改善箇所説明図

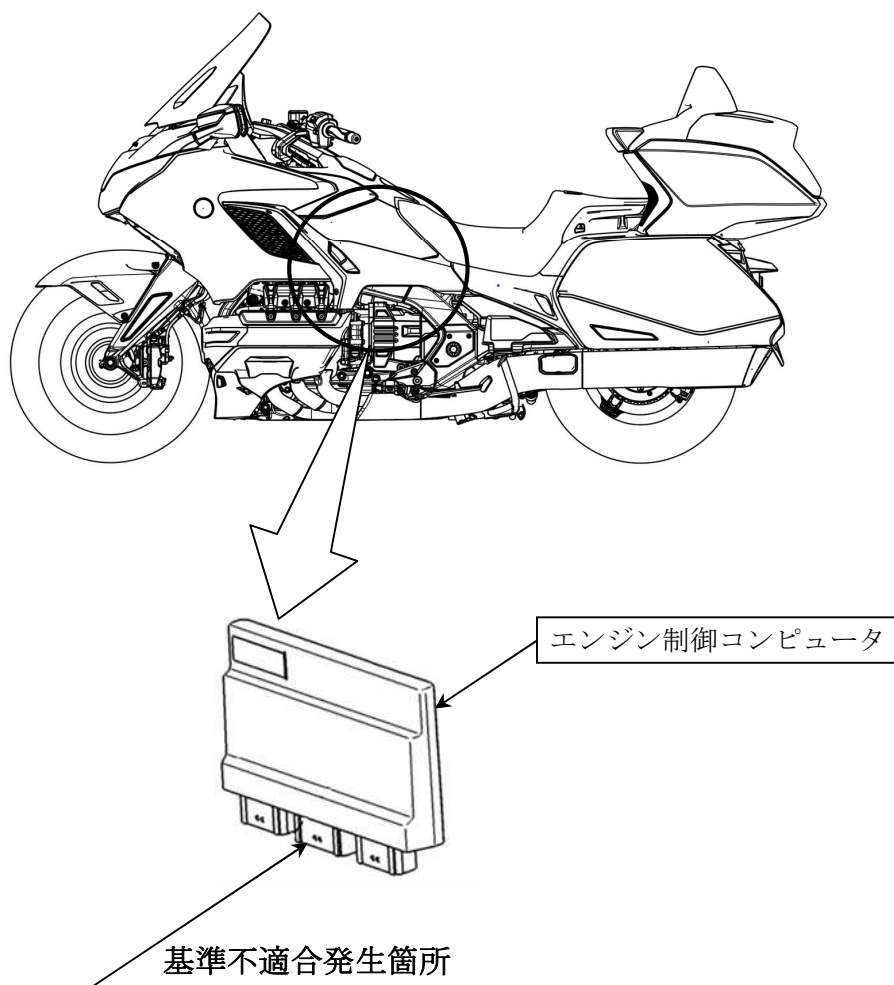
手動変速機を搭載した車両において、エンジン制御コンピュータの点火時期制御プログラムが不適切なため、スロットル全閉でクラッチレバーを握る際の握り幅が小さい状態を保持すると、点火時期が遅れることがある。そのため、エンジン回転数が低下し、エンストするおそれがある。

全車両、エンジン制御コンピュータを対策プログラムに書き換える。

注： は書き換え部品を示す。

識別：車台番号打刻部付近に白色の識別ラベルを貼付する。
